ALCALDÍA MAYOR DE BOGOTÁ D.C. Fondo Prevención y Atención Emergencias	CONCEPTO TÉCNICO SOBRE NECESIDAD DE ESTUDIOS DETALLADOS DE AMENAZA Y RIESGO POR FENOMENOS DE REMOCIÓN EN MASA DENTRO DEL TRÁMITE DE LICENCIA URBANÍSTICA	Código:	GPR-FT-10
		Versión:	04
		Fecha de revisión:	21/06/2011

1.1 CONCEPTO TÉCNICO No. CT:	7035
1.2 ÁREA:	Técnica y de Gestión
1.3 COORDINACIÓN:	Investigación y Desarrollo
1.4 REFERENCIA CRUZADA RADICADO FOPAE:	2013ER16380 y 2013ER21056
1.5 RESPUESTA OFICIAL No.	RO-65135

2.1 SOLICITANTE:	CURADURÍA URBANA No. 2
2.2 PROYECTO:	Bosque de la Quebrada
2.3 LOCALIDAD:	2. Chapinero
2.4 UPZ:	90. Pardo Rubio
2.5 BARRIO O SECTOR CATASTRAL:	Las Acacias
2.6 DIRECCIÓN:	Diagonal 72 No 2-41 Este
2.7 CHIP:	AAA0089ELRU
2.8 MANZANA CATASTRAL:	10
2.9 PREDIO CATASTRAL:	10
2.10 ÁREA (Ha):	0.0364 (*)
2.11 FECHA DE VISITA:	28 de Agosto de 2013

Figura 1. Localización general del proyecto ubicado en la diagonal 72 No 2 - 41 Este de la localidad de Chapinero, en el Plano Normativo de Amenaza por Remoción en Masa del POT (Decreto 190 de 2004), el cual se encuentra en amenaza media. Fuente: Grupo SIG-FOPAE

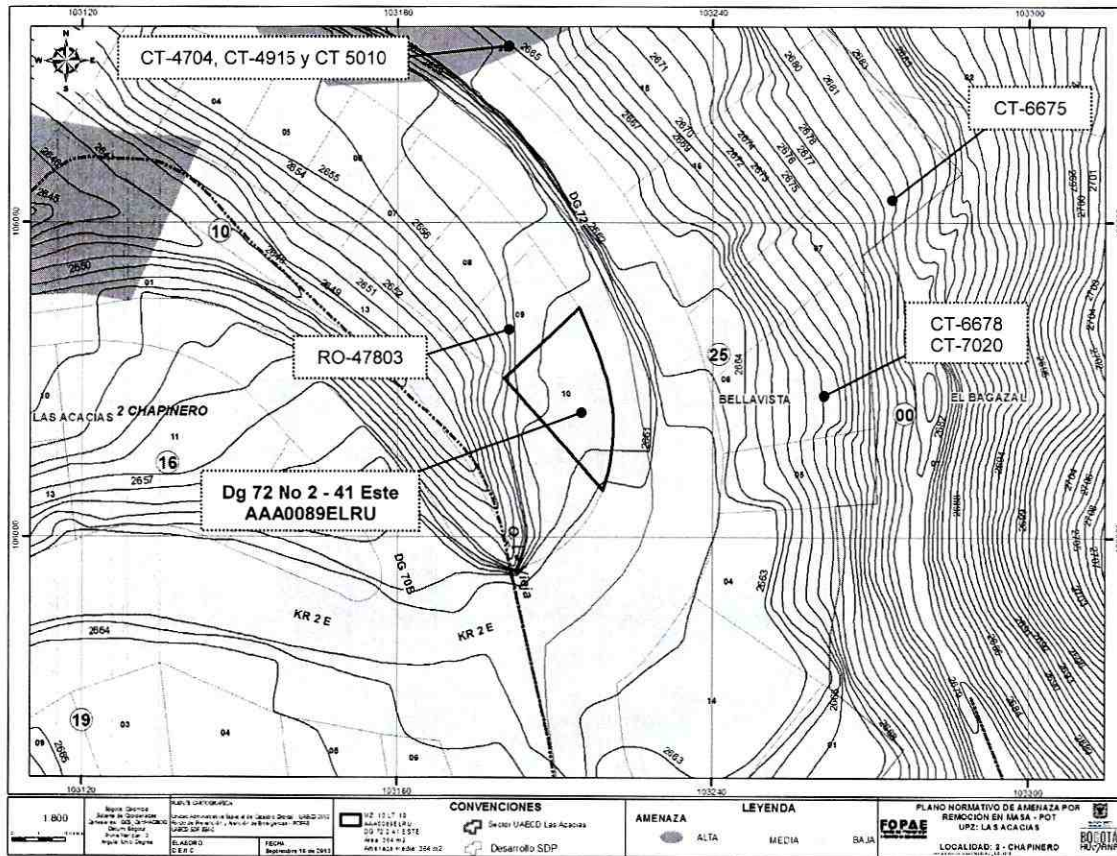
Conforme con el plano normativo de "Amenaza por Remoción en Masa" del Plan de Ordenamiento Territorial de Bogotá – POT, el sector del proyecto ubicado en la diagonal 72 No 2 - 41 Este de la localidad de Chapinero, se encuentra en una zona de amenaza media por procesos de remoción en masa (Figura 1).

En el costado N-NW del lote, se encuentra localizado el Edificio la Quebrada, en el cual se han reportado daños estructurales, como se ha referenciado en el numeral 5 Antecedentes del presente concepto técnico. En el costado S-SW del lote analizado circula la quebrada La Vieja, en cuyo margen derecho se observó un talud mayor a 6m y con pendiente superior a 30° y limita con el predio objeto del presente concepto técnico (ver Figura 1).

Figura 2. Localización del predio de la diag 72 # 2-17 Este, en la localidad de Chapinero. Fuente: RO-47803 y adaptada.

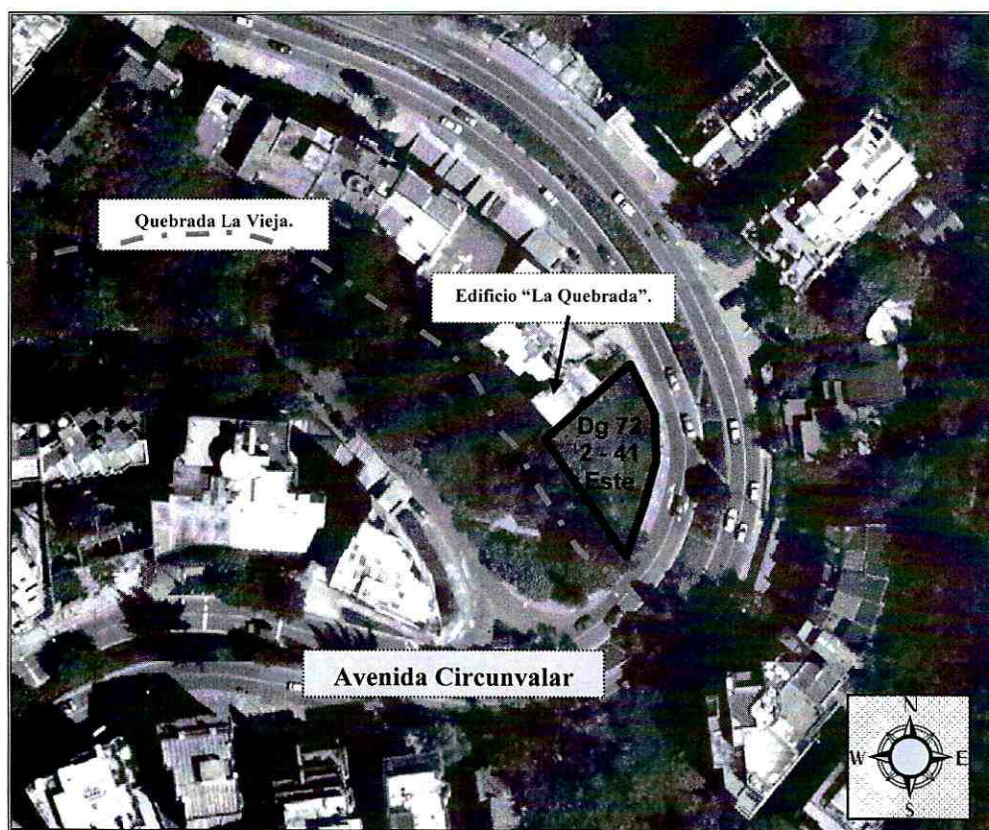
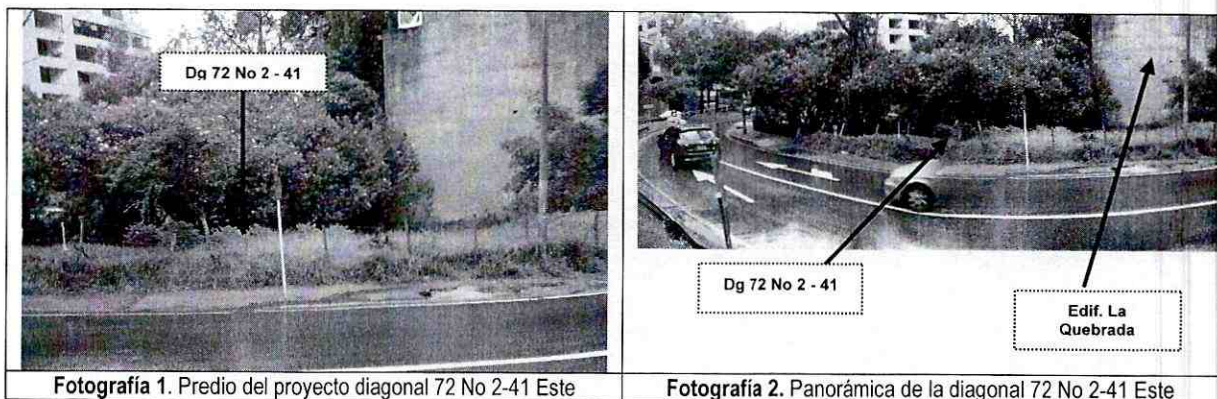
pavimentadas y sistemas de recolección de aguas lluvias y aguas residuales. En el sector se encuentran edificaciones hasta de diez (10) pisos de altura, las cuales cuentan con varios sistemas estructurales entre los que se encuentran mampostería confinada y pórticos en concreto reforzado, apreciaciones que son limitadas ya que está basada en la identificación visual llevada a cabo al exterior de las edificaciones existentes. (ver Fotografías No. 1 y 2).
